Předmětem posuzování vlivů na životní prostředí podle zákona č. 100/2001 Sb., v platném znění (dále jen „zákon EIA“) je záměr „Pokračování těžby v lomu Mrač“ Č.J. 161777/2025/KUSK, kód záměru STC2730.

Podatel tímto podle § 8 odst. 3 zákona EIA v zákonem stanovené lhůtě 30 dnů, počítané ode dne zveřejnění informace o dokumentaci na úřední desce krajského úřadu, tj. do 9. 1. 2026, podává ke zveřejněné dokumentaci následující vyjádření.

.str. 27 hlukové studie

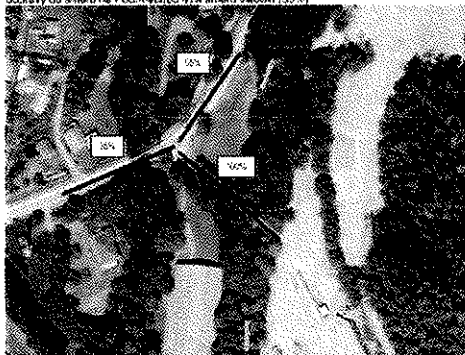
V hlukové studii nebyly jednoznačně specifikovány parametry protihlukových opatření – délka, výška, činitel pohltivosti α . Z uvedeného není jednoznačné a přezkoumatelné s jakými parametry byla zpracována hluková studie a na základě jakých údajů bylo provedeno hlukové posouzení. Požadujeme navrhnout protihlukové stěny oboustranně pohltivé pro minimalizaci odrazů. Požadujeme v hlukové studii uvést hodnotu implicitního útlumu povrchu terénu G.

OBR.2a Vizualizace stavu – doprava Varianta I – stávající výjezd z areálu lomu + rozložení dopravy do směru na Rudnou (55%) a směru dlevoz (35%)

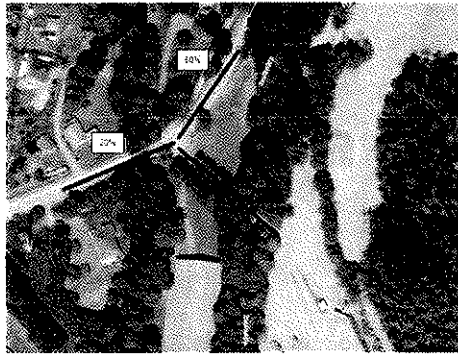
Oproti dokumentaci EIA předložené v roce 2024 došlo ke změnám v rozložení dopravy.

OBR.3 Vizualizace stavu – doprava Varianta I – stávající výjezd z areálu + rozložení dopravy

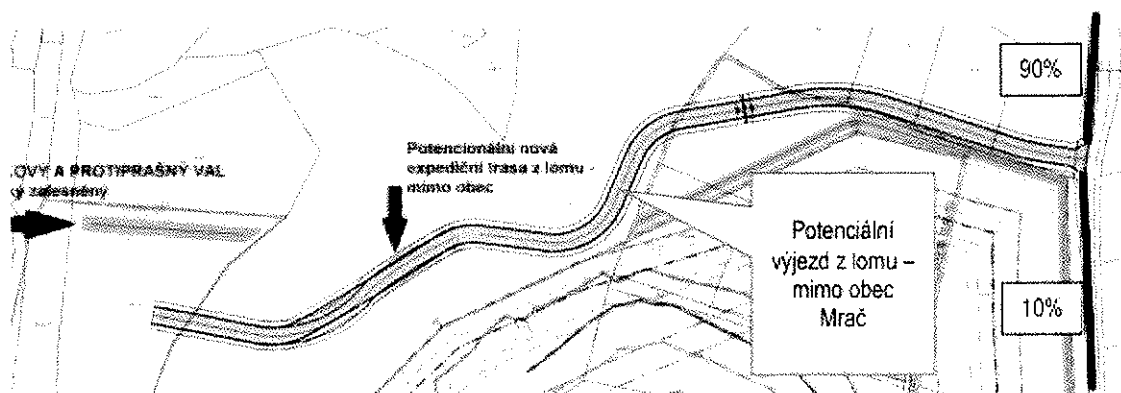
Požadujeme vysvětlení navýšení intenzity dopravy přes Mrač o 15%.

OBR.4 Vizualizace budoucího stavu – doprava Varianta II + rozložení dopravy

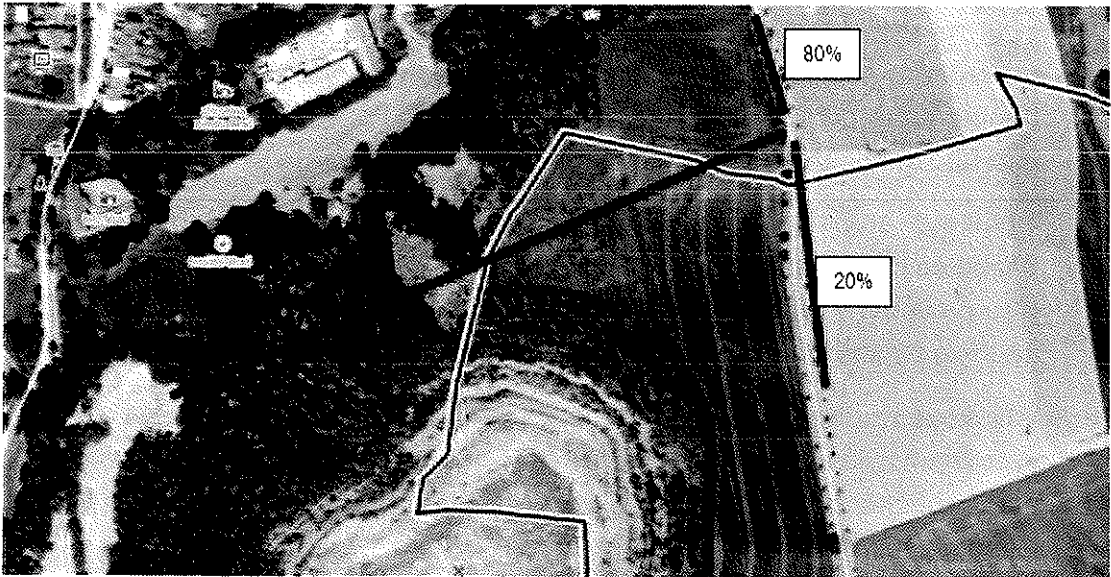
Požadujeme vysvětlení navýšení intenzity dopravy směrem na Žižňánky o 10%.

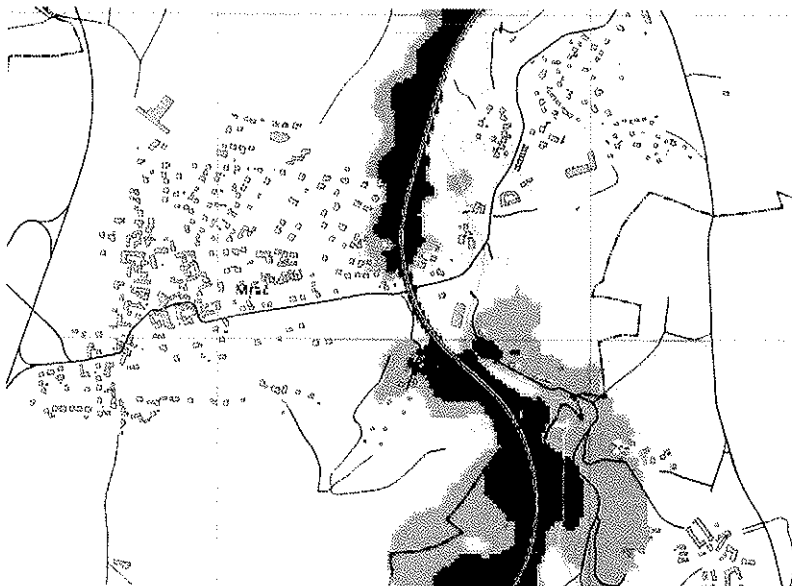
Jednoznačně kvantifikovat požadavek na zábor PUPFL a vyhodnotit jeho vlivy.

Vypořádání: Zábor PUPFL a jeho vyhodnocení je uveden v textu dokumentace v kapitole B.II. a v kapitole D.I.
